„REKONSTRUKCE AULY V OBJEKTU A, BA 01“

Dodatečné informace k zadávacím podmínkám (4)

Viz výřez -

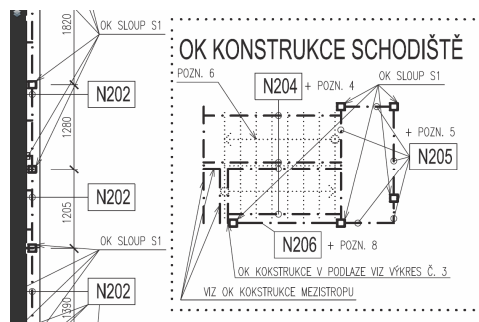
Prosím o specifikaci schodiště v místnosti č. 404, nikde jsem v PD nenašla, jaké rozměry mají mít schodišťové nosníky. Ve výpisu skladeb (skladba S12) je poznámka – viz. stavebně konstrukční řešení, tento dokument se ale ke schodišťovým nosníkům nevyjadřuje.

Není pravda, že se tento dokument ke schodišťovým nosníkům nevyjadřuje - v souboru ozn. D_1_2_a_4_NOVA_OK_KCE_MEZISTROPU_AV_STUDIA.pdf na straně 1 je OK konstrukce schodiště jednoznačně vykreslena – viz výřez níže a dále na straně 2 tohoto dokumentu je uveden výpis daných nosníků.
